平成 30 年 5 月 29 日
日本原子力発電株式会社

東海第二発電所 設置変更許可申請書の審査資料における
原子炉格納容器内床ドレンサンプへの流入量の単位の記載について

図1 ペDESTAL概要図

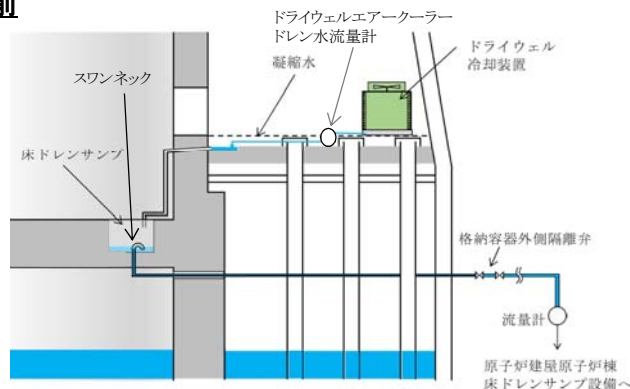
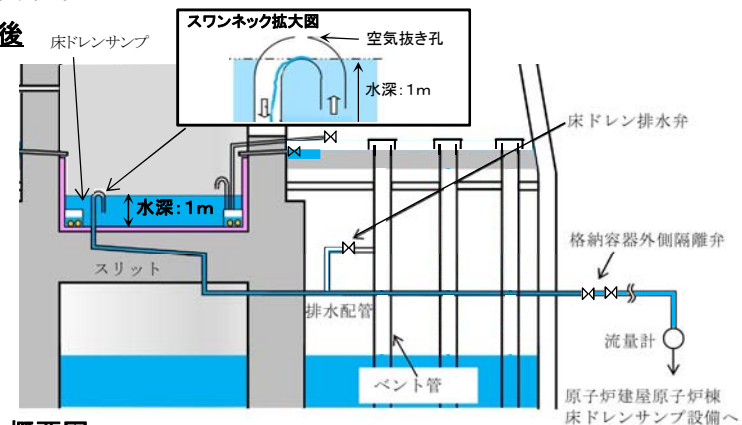
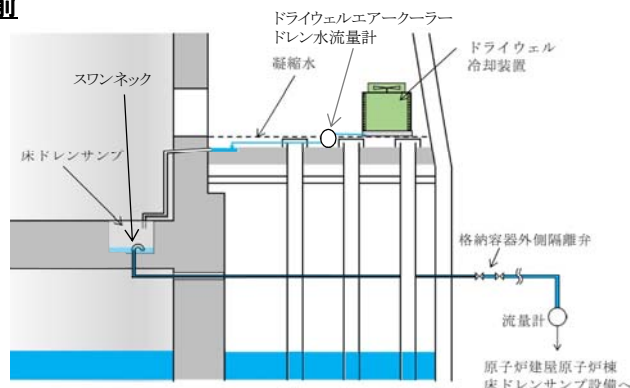
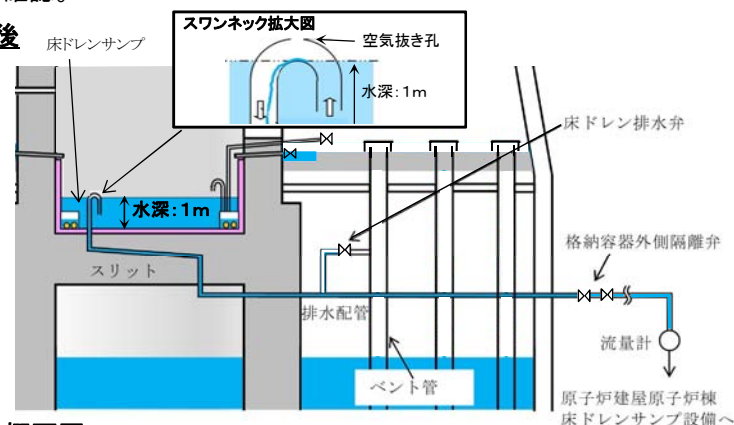
平成 30 年 5 月 16 日工事計画認可申請の「原子炉格納容器内の原子炉冷却材の漏えいを監視する装置の構成に関する説明書並びに計測範囲及び警報動作範囲に関する説明書」に係るヒアリングにおいて、通常運転時の原子炉格納容器内床ドレンサンプへの流入量は少量の旨を説明した際に、平成 30 年 5 月 15 日審査会合資料に記載している床ドレンサンプへの流入量「通常運転時に発生するドライウェル内ガス冷却装置からの凝縮水量は約 $0.2 \sim 6.8 \text{ m}^3/\text{h}$ 」と整合が取れていないとの指摘を受けた。

※2 通常運転時に発生するドライウェル内ガス冷却装置からの凝縮水量は約0.2～6.8m³/h（2004年4月30日～2011年3月11日実測値）

※2 通常運転時に発生するドライウェル内ガス冷却装置からの凝縮水量は約0.2～6.8L/h(2004年4月30日～2011年3月11日実測値)
